БАЖК.467761.007 СБ

Модулятор
Сборочный чертеж

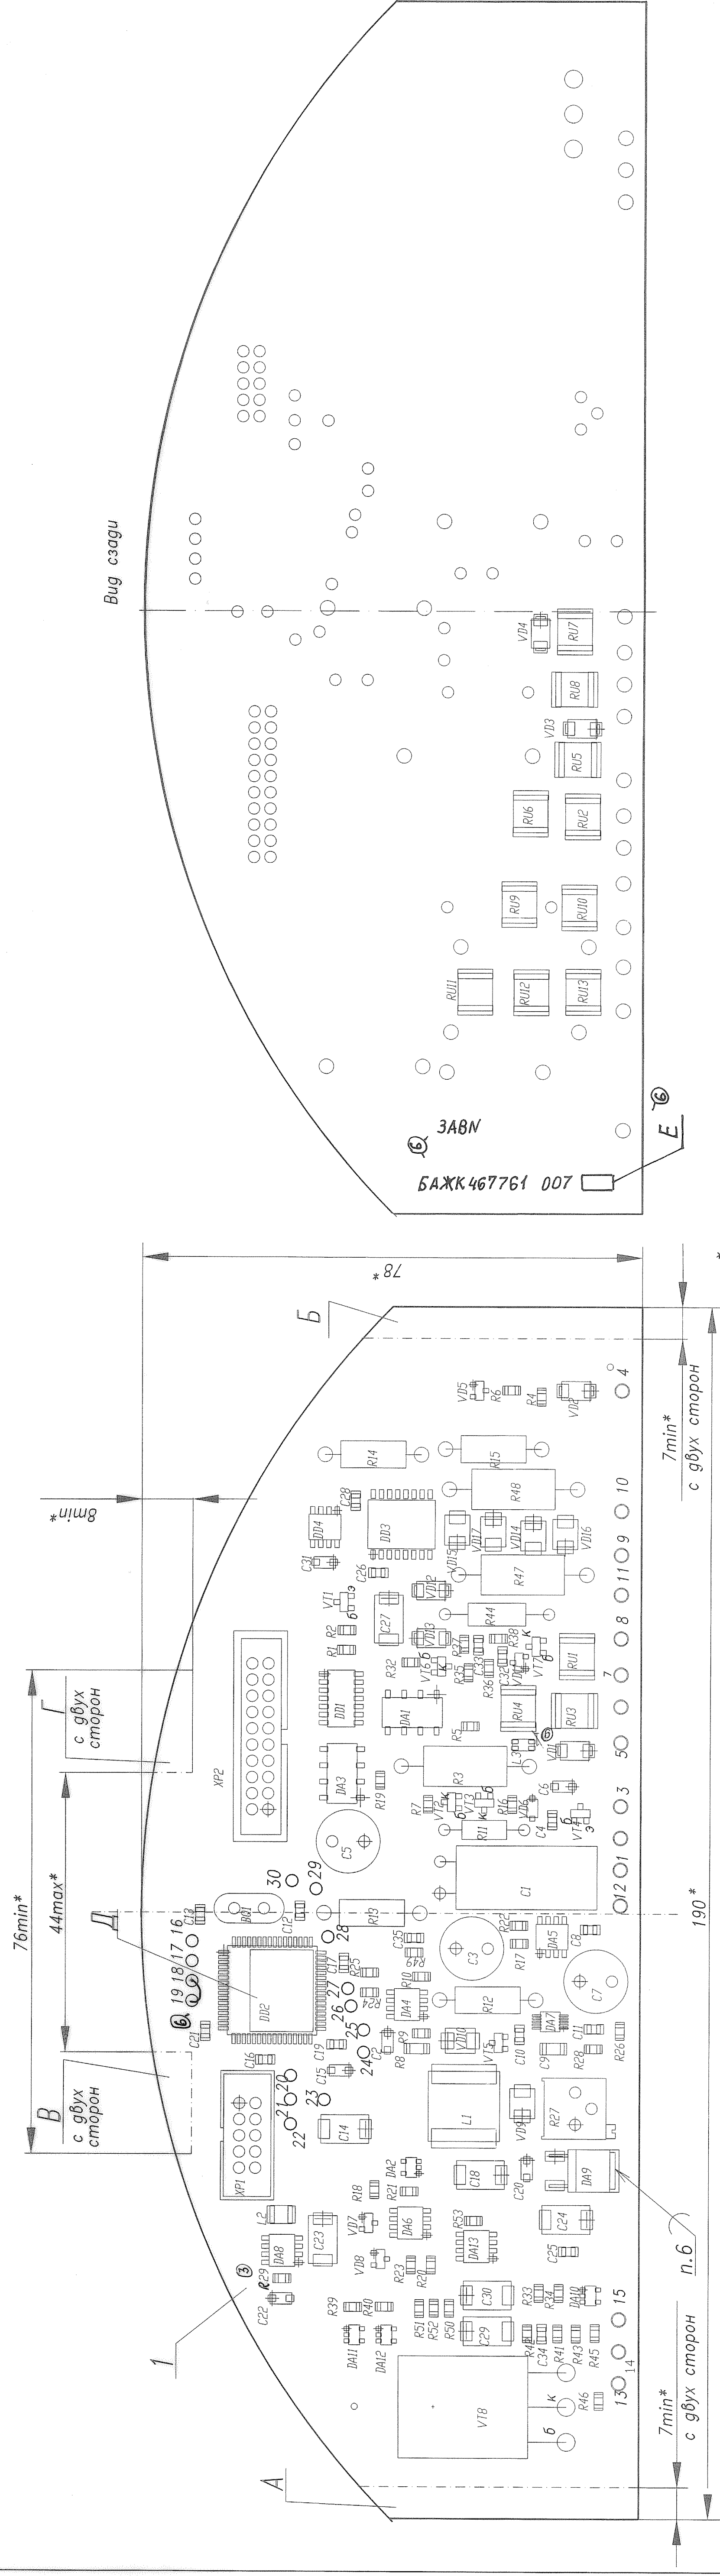
C2, C4, C6, C8 – C35; DA1 – DA13; DD1- DD4; L1- L3; R1, R2, R4 –
R10, R16 –R26, R28, R29, R32 –R43, R45, R46, R49-^{R53}~~R52~~; RU1-RU13;
VD1- VD17; VT1 - VT7 по БЖАК.680242.001 ОТТ.

⑥ *Перемычку "18"-"19" вести проводом поз. 112 согласно чертежу.*

⑤ *Допускается покрытие лак HumiSeal® 1A686 два
слоя толщиной 25 - 40 мкм.
Таблицу исполнений 2 -
- см. на листе 4. ⑥*

От покрытия предохранить элементы R27, R12-R15; разъемы XP1, XP2; отверстия 1 - ¹⁵~~30~~. ⑧

При покрытии лаком из пульверизатора все элементы XP1, XP2, отверстия 1 - ¹⁵~~30~~ соединить электрически между собой и заземлить. ⑧

10. Маркировать заводской номер печатного узла, ^{обозначение исполнения Е, ⑥} условное обозначение и номер изменения программного обеспечения микросхемы DD2 шрифтом 2,5 - Пр3 ГОСТ 26.020-80 эмалью ЭП-572 черной ТУ6-10-1539-76.
